**WYJAŚNIENIA TREŚCI SIWZ**

**Dotyczy:** postępowania o udzielenie zamówienia publicznego prowadzonego w trybie przetargu nieograniczonego nr **DZP.381.004.2020.RB** o wartości zamówienia poniżej 5 350 000 € p.n.: „**Przebudowa i remont budynku przy ul. Bankowej 5 w Katowicach**”

**Pytanie 10:**

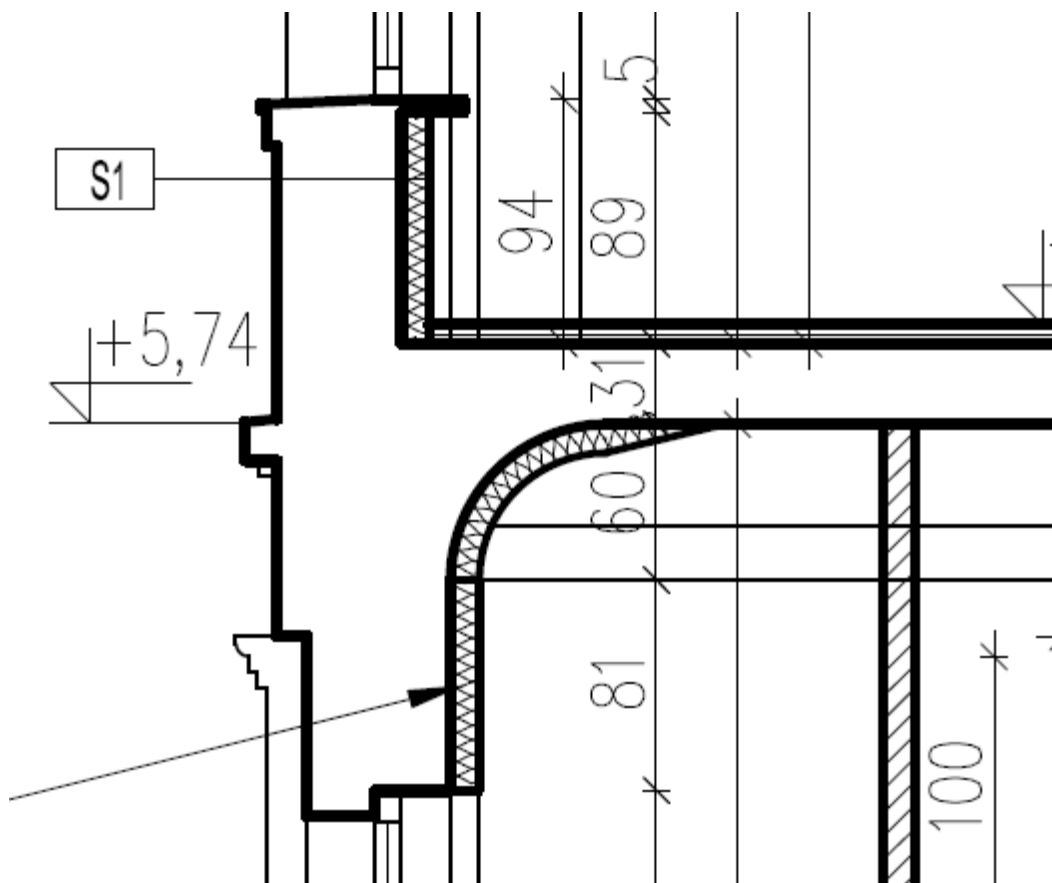
Proszę o informację jak mają być wykończone płyty z pianki rezolowanej (fragment przekroju zamieszczam poniżej) - czy ma to być płyta GK (jeśli tak proszę o wskazanie typu płytowania, grubości) czy tynk wapienny jak to jest opisane w legendzie dla ściany typ S1?

Zamawiający odczytując treść zapytania, wnioskuję iż Wykonawca błędnie przyjął, iż izolacja ścian zewnętrznych segmentu „A” od wewnątrz wykonana zostanie z płyt z pianki rezolowanej, wymagających wykończenia/zabudowy. Tymczasem do izolacji ww. ścian należy użyć płyt z rdzeniem ze sztywnej pianki rezolowej, która z jednej strony jest zespolona z płytą kartonowo-gipsową, a z drugiej posiada okładzinę z welonu szklanego, dodatkowo pomiędzy pianą rezolową a płytą kartonowo - gipsową znajduje się warstwa folii aluminiowej pełniąca funkcję paroizolacji. Ww. ściany należy wykończyć w sposób analogiczny jak ścian działowe wykonane w systemie zabudowy z płyt gipsowo-kartonowych.

Odnosnie budowy warstwy ściany S1 sposób jej wykończenia zależy jest od miejsca realizacji tj. przy użyciu płyt z rdzeniem ze sztywnej pianki rezolowej lub tynkiem wewnętrznym wapiennym (w przypadku pom. 0.11a oraz 0.11b), który to stanowić będzie warstwę podkładową pod licową warstwę gipsu (marmoryzację – vide program prac konserwatorskich) zgodnie z oznaczeniem części rysunkowej.

**Pytanie 11:**

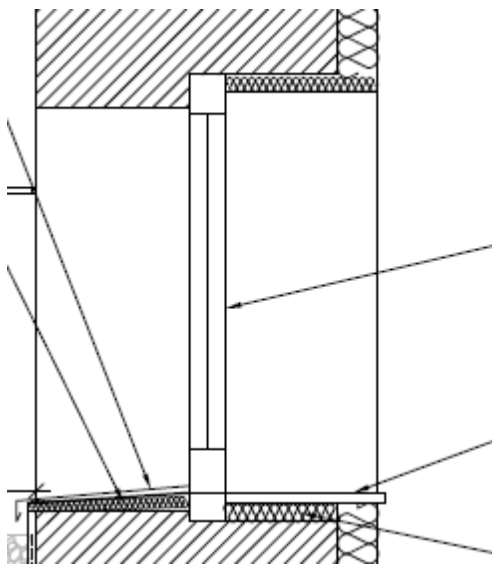
Proszę o informacje jak mają być wykończone ościeża okienne (fragment przekroju zamieszczam poniżej) ?

Ościeża okienne należy wykonać (wykończyć od strony wewnętrznej) zgodnie z wytycznymi wybranego dostawcy systemu izolacji od wewnątrz, w sposób zapewniający właściwą ich izolacyjność cieplną oraz szczelność połączeń.
